**Modulo per la presentazione delle osservazioni per i piani/programmi/progetti sottoposti a procedimenti di valutazione ambientale di competenza statale**

ID: Codice procedura (ID\_VIP/ID\_MATTM):10844

Impianto per la produzione di energia elettrica da fonte eolica, costituito da 6 aerogeneratori della potenza complessiva di 37,2 MW, un sistema di accumulo da 25 MW e relative opere connesse in località "Rempillo" nel comune di Pitigliano (GR).

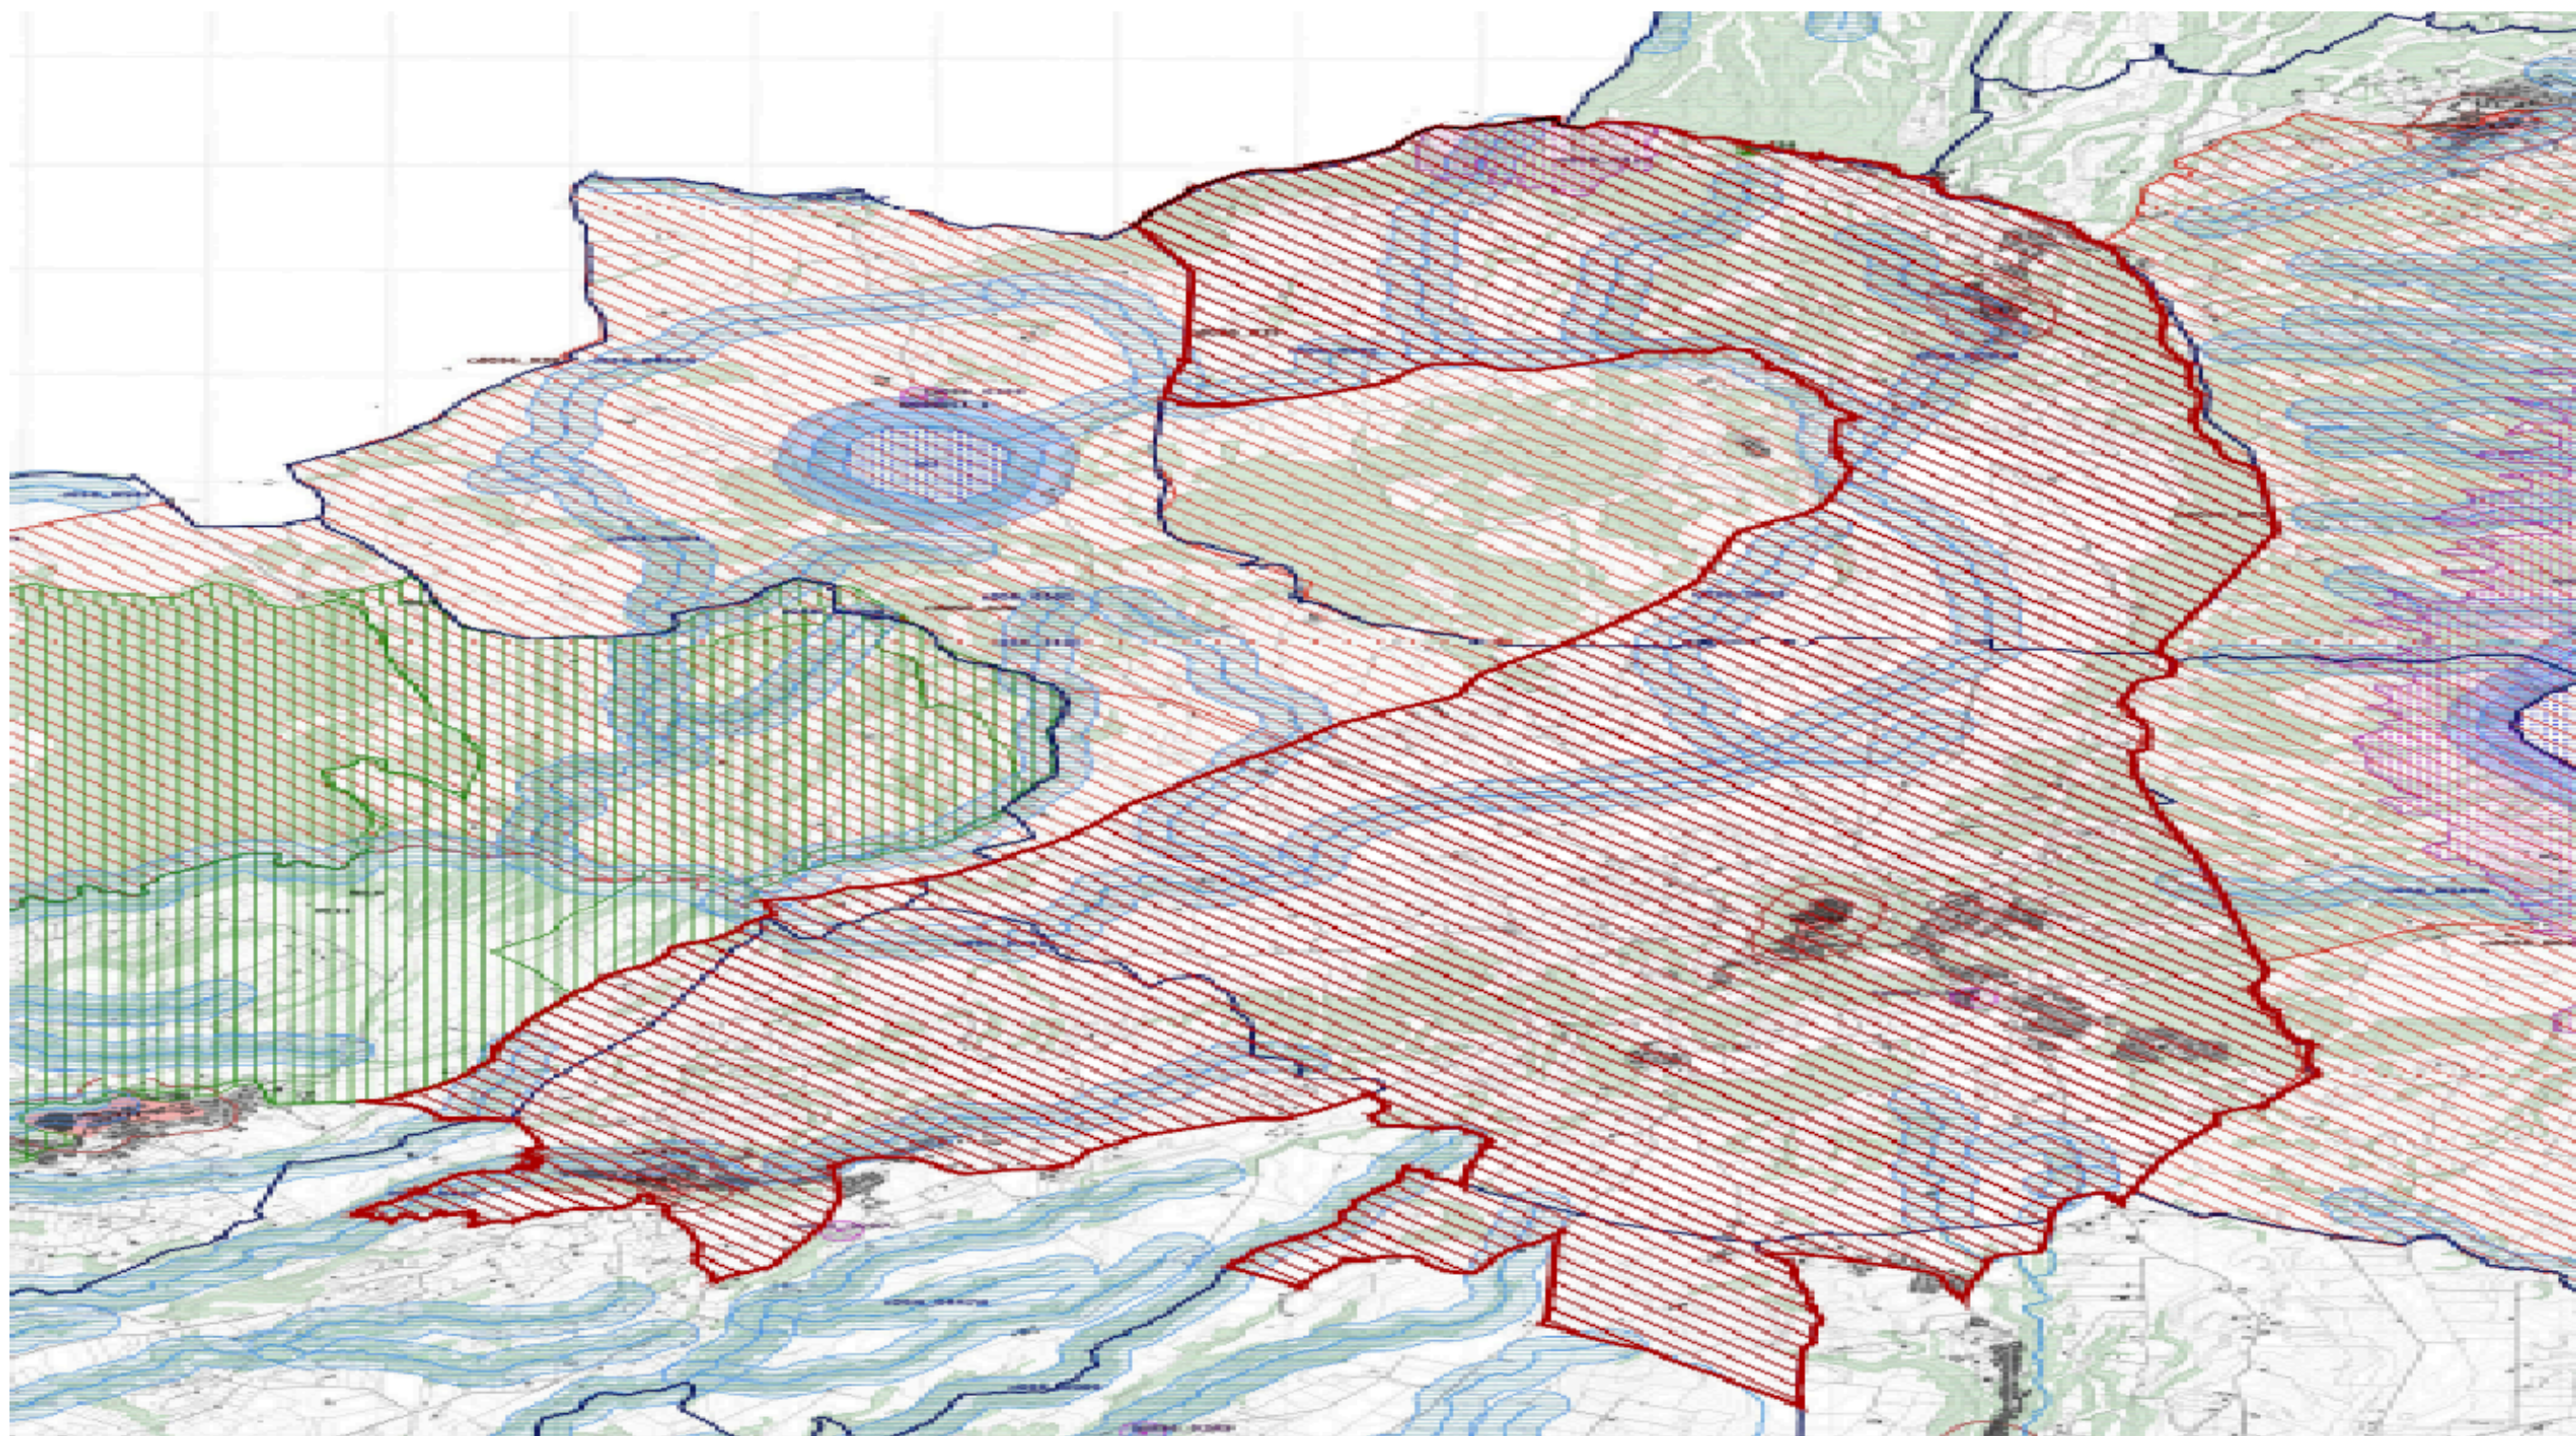
l'immagine n. 2 dell' ALLEGATO) all'area di notevole interesse pubblico " Conca del lago di Bolsena" (D.M. 24.10.1960). Praticamente una vasta zona che per interesse paesaggistico e naturalistico oltre che storico, archeologico e identitario rappresenta un unicum nel panorama nazionale.

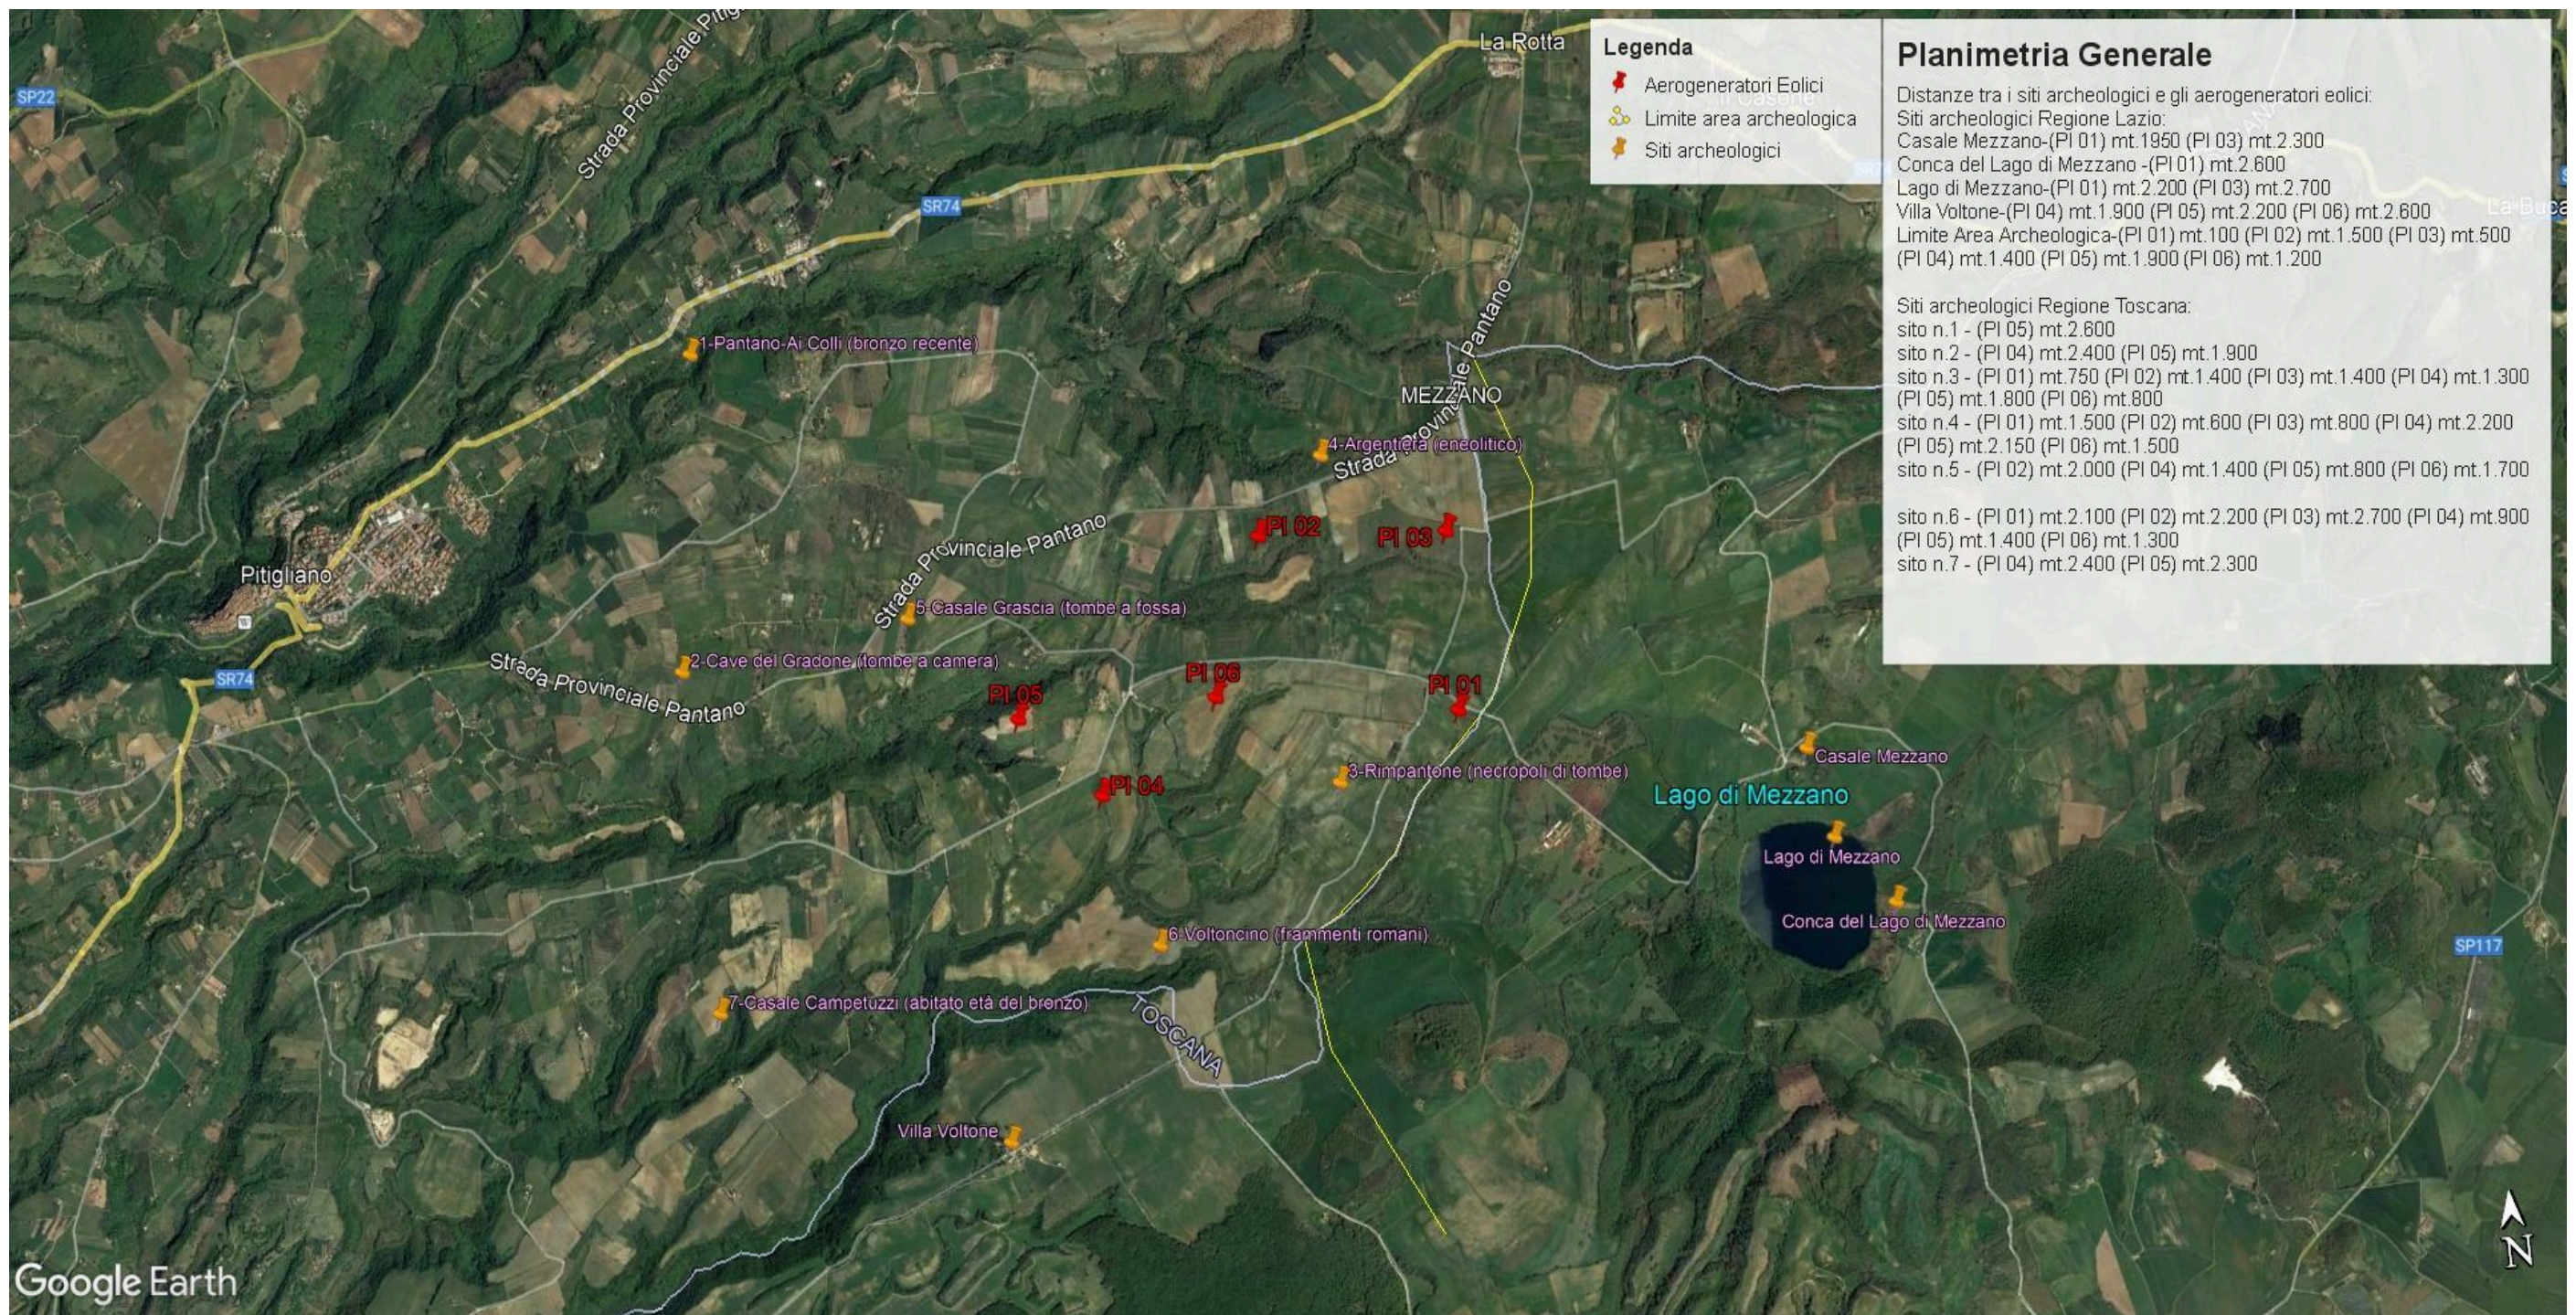
Inoltre, la zona in cui insisterebbe l'impianto eolico industriale Rempillo è compresa nelle fasce di rispetto di 3 km di diversi beni archeologici tutelati dalla parte II del Codice dei Beni Culturali (vedi

Allegato, immagine n. 3). Inoltre le pale P04 e P05 ricadono all'interno di un'area archeologica che la Proponente vorrebbe cancellare per il semplice fatto che non è riportata nel documento regionale ma nel documento provinciale come meglio dettagliato nell'Osservazione n. 5. Alla luce di quanto documentato appare chiaro quindi che la collocazione dell'impianto non ha tenuto conto alcuno dei vincoli dell'area nella quale è stato progettato e l'inserimento dell'impianto eolico nel paesaggio e sul territorio non è corretto (Allegato IV delle Linee guida nazionali di cui al D.M dello Sviluppo economico del 10.09.2010).

**Immagine n. 4** Situazione di saturazione da impianti FER nella provincia di Viterbo. Non sono riportati gli impianti fotovoltaici e agrivoltaici che hanno inciso per buona parte nel cumulo di impianti FER per superare già nel 2023 gli obiettivi del PNIEC assegnati alla Regione Lazio per il 20230.

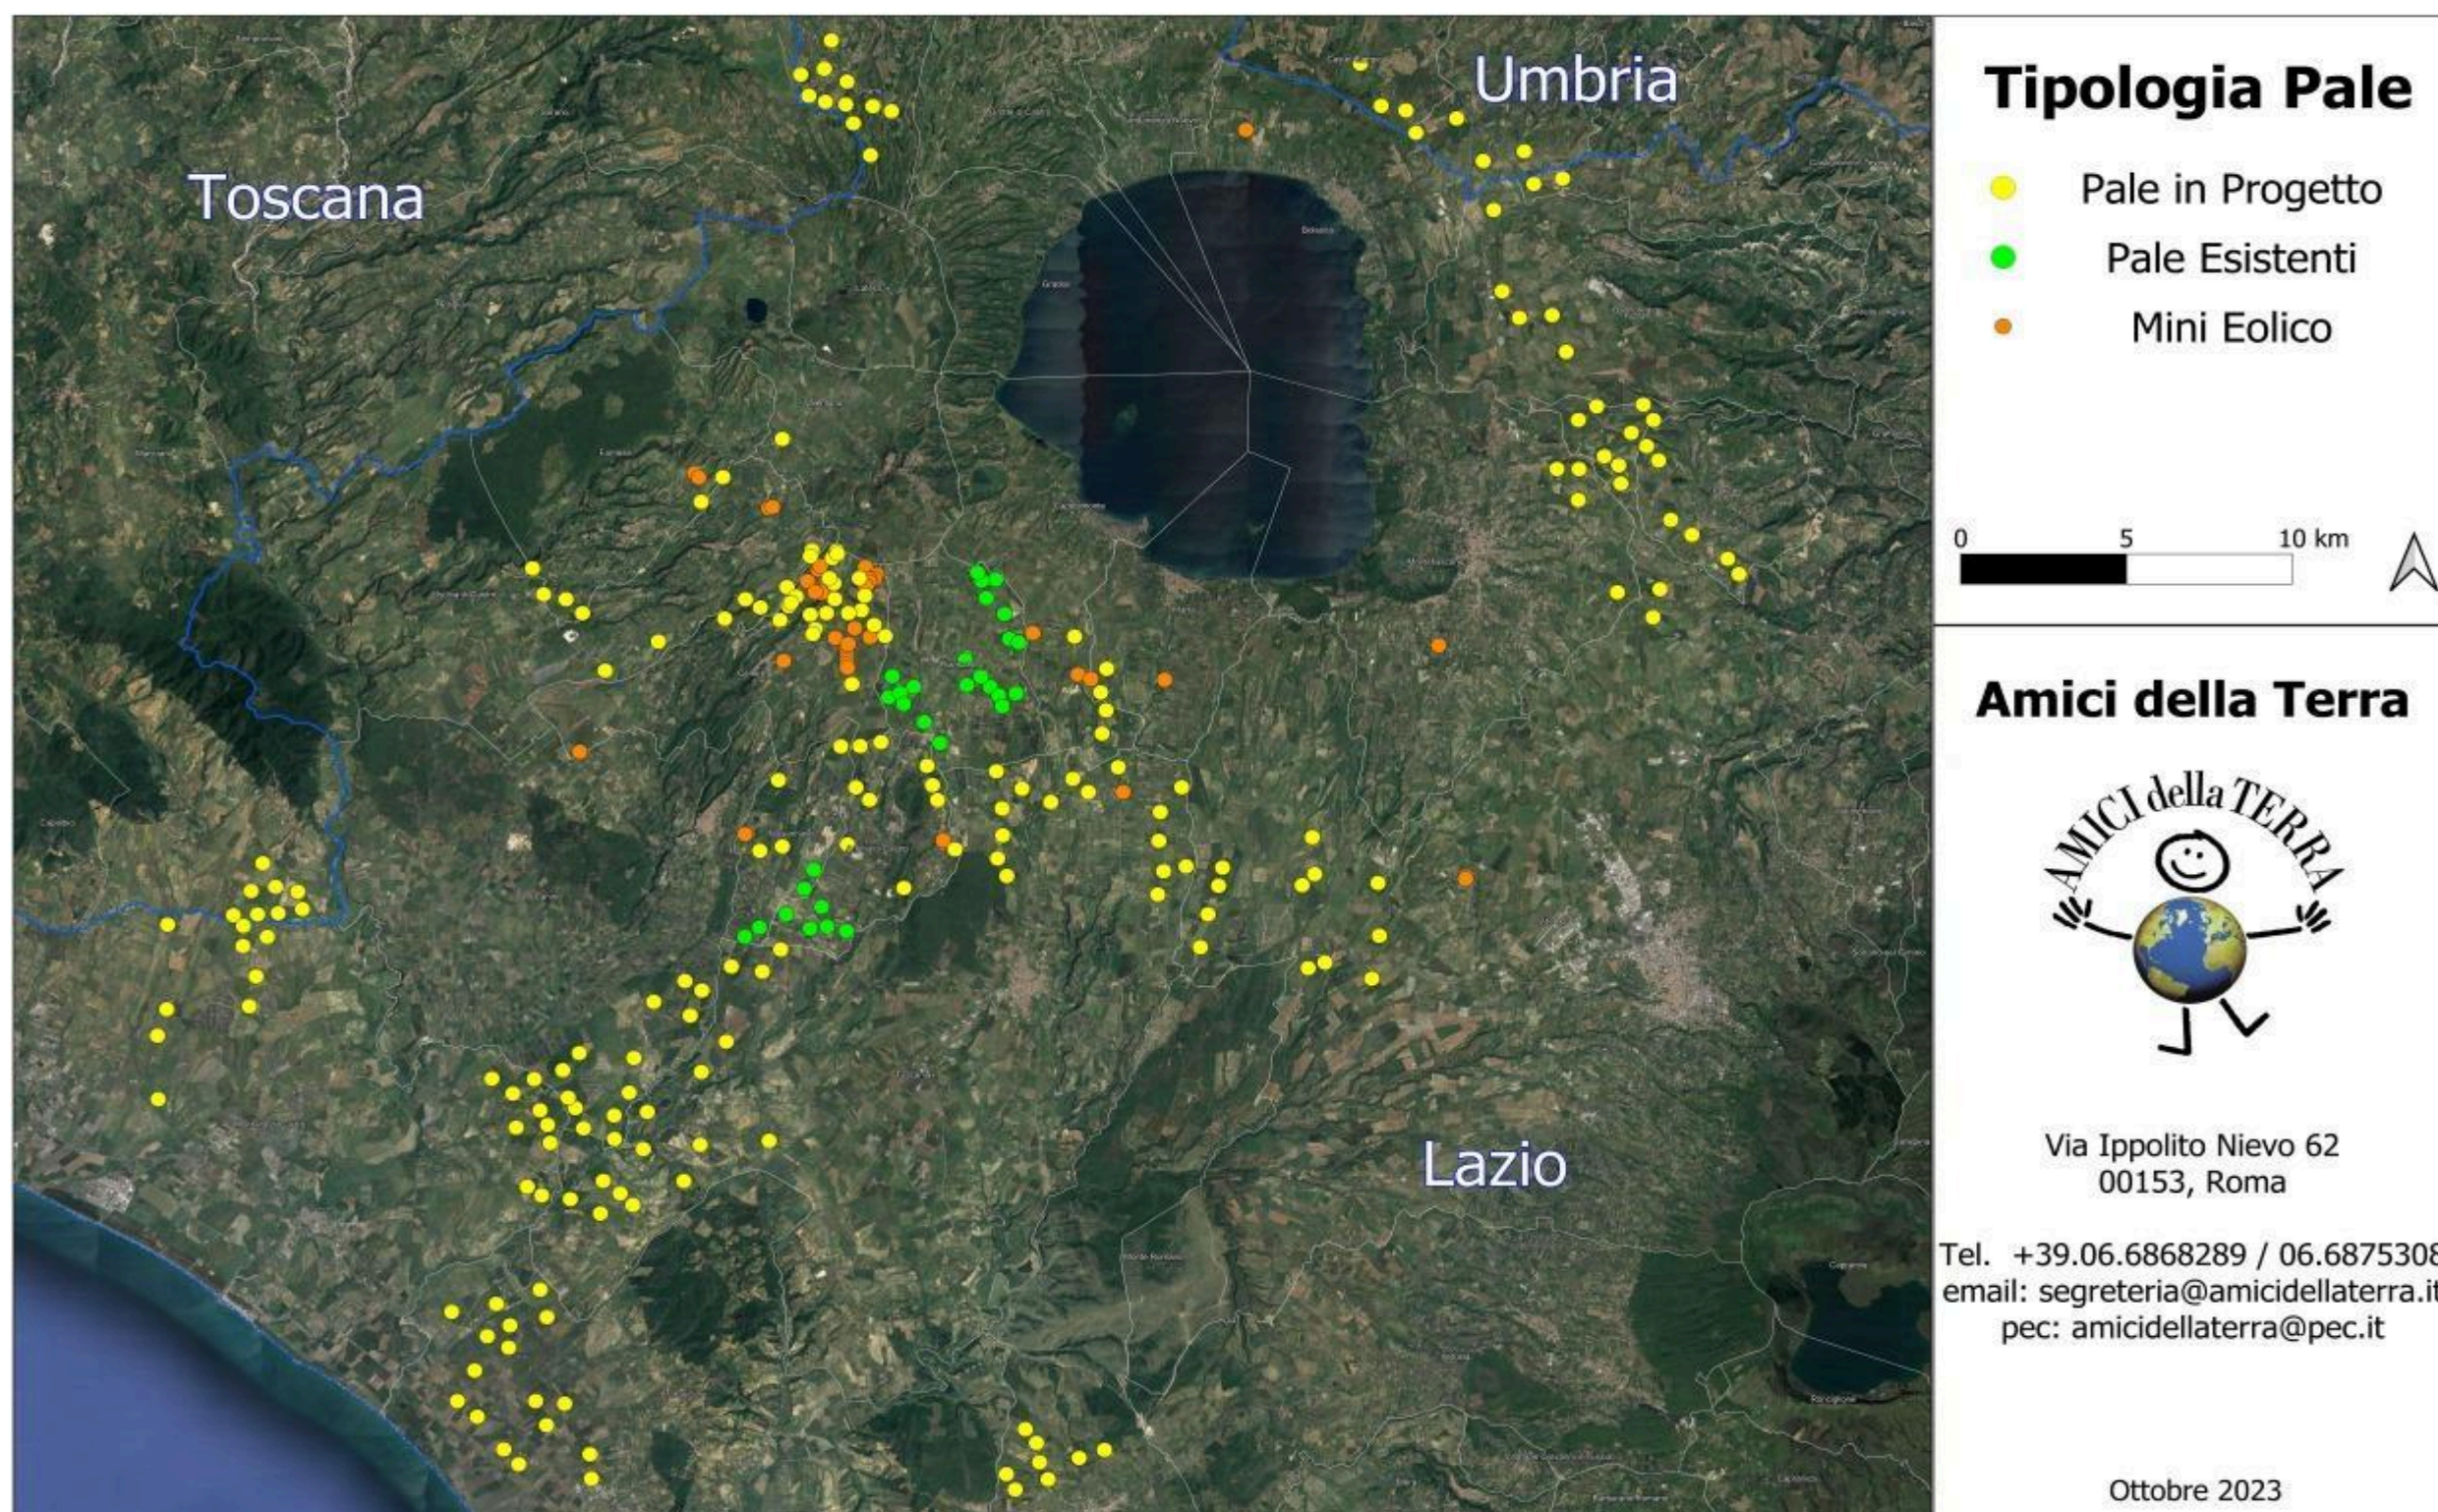
nn. 1 e 2 e crea anche degli impatti negativi anche sui beni naturalistici come verrà dettagliato nell'Osservazione n. 4. Inoltre andrebbe a sommarsi al già enorme cumulo di impianti eolici e fotovoltaici e geotermici che già creano una elevata criticità ambientale nella provincia di Viterbo e interferiscono anche con il territorio toscano come si può vedere dalle immagini nn. 4 e 5 dell'Allegato n. 1.
